TRANS/WP.29/GRE/2001/31/Rev.2
19 janvier 2004

PROPOSITION DE PROJETS D'AMENDEMENTS AU RÈGLEMENT N° 48

(Installation des dispositifs d'éclairage et de signalisation lumineuse)

Communication de l'expert du Groupe de travail «Bruxelles 1952» (GTB)

EXEMPLES DE VARIANTES DE SOURCES LUMINEUSES

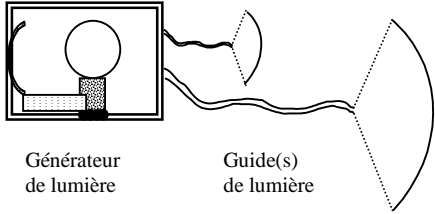
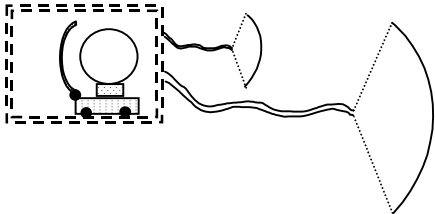
Ajouter une nouvelle annexe 10, ainsi conçue:

MODULE D'ÉCLAIRAGE
Source lumineuse:
non remplaçable,
non homologuée

FEU SCÉLLÉ
Source lumineuse:
non remplaçable
non homologuée
